Décision individuelle n°303/2023

Pétitionnaire : *Commune de La Motte en Champsaur*
Adresse : *Mairie, 05500 La Motte en Champsaur*
Localisation : *Piste et captage eau potable de Molines en Champsaur*
Nature de la demande : *Travaux de rénovation de l'alimentation en eau potable du captage de Molines en Champsaur.*
Dossier suivi par : *Julien-Pierre GUILLOUX*

1 NOTE REGLEMENTAIRE – TRAVAUX D'URGENCE DE RENOUVELLEMENT DE L'ADDUCTION D'EAU POTABLE DU CAPTAGE DE PEYRON ROUX

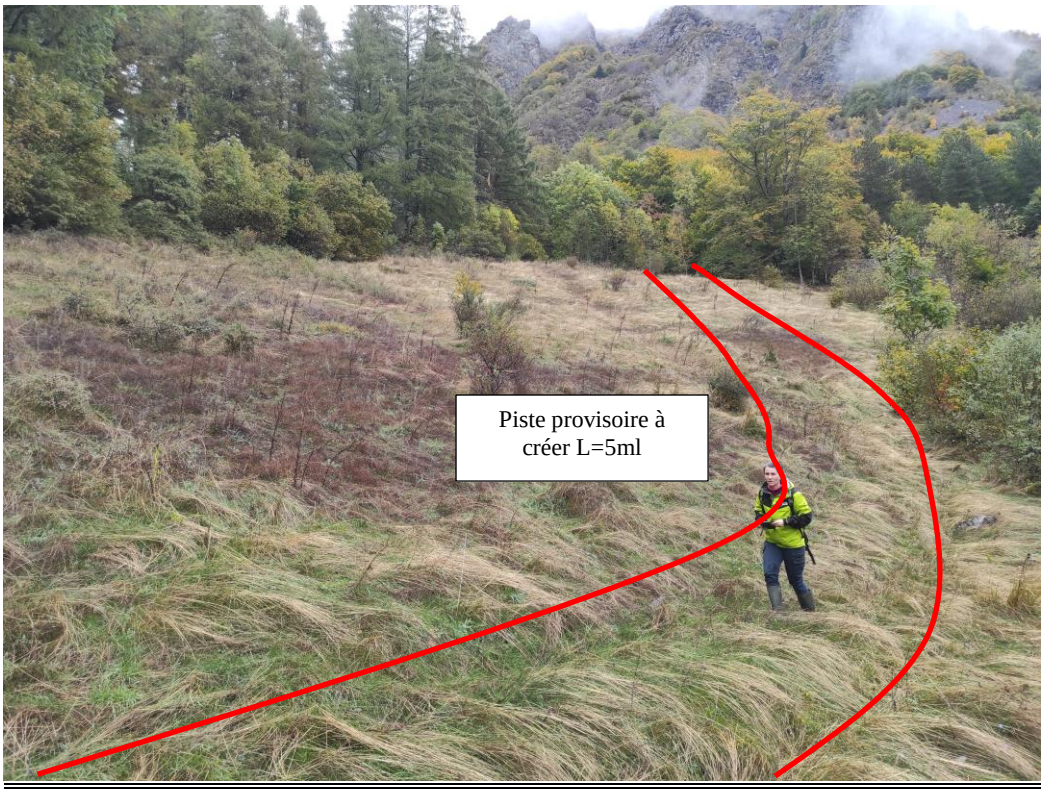
1. Au niveau de la rive gauche de la passerelle, la Commune de La Motte en Champsaur est autorisée à restaurer la piste et la conduite d'eau potable. Au regard de la nouvelle topographie du torrent, la restauration consistera soit à la réalisation d'un passage à gué, soit à la réalisation d'une culée. Cette culée pourrait permettre de réutiliser la passerelle comblée par les matériaux de la crue ou de poser une nouvelle passerelle qui serait alors identique à la passerelle actuelle (architecture sommaire formée d'un assemblage de troncs d'arbres),

2. En cas de besoin d'accès au chantier par le haut, le Parc national devra être contacté avant la création de la piste temporaire en cœur. Un décaissement du talus raide dans le champ est autorisé pour le passage de la piste. Une remise en état de ce décaissement sera réalisé, c'est pourquoi il convient de conserver la strate végétale (étrépage) afin de la repositionner par la suite et d'éviter l'érosion du sol. Au niveau de la forêt, les quatre arbres identifiés sur le tracé pourront être coupés. Une remise en état de l'ensemble de la piste temporaire sera obligatoire en fin de chantier. Avec un sol particulièrement humide en cette période, la circulation va engendrer la création d'ornières. Toutes les mesures permettant de limiter le creusement des ornières faciliteront la remise en état,

3. Au niveau du hameau de Molines, pour la récolte et le transport des matériaux, un franchissement du torrent par un gué avec buses sera mis en place de manière temporaire et sera retiré à la fin du chantier. La section entre ce gué et la Séveraissette ne fera l'objet d'aucun défrichement ni de coupe d'arbres. Avec un sol particulièrement humide en cette période, la circulation va engendrer la création d'ornières. Une remise en état sera donc obligatoire en fin de chantier. Toutes les mesures permettant de limiter le creusement des ornières faciliteront la remise en état,
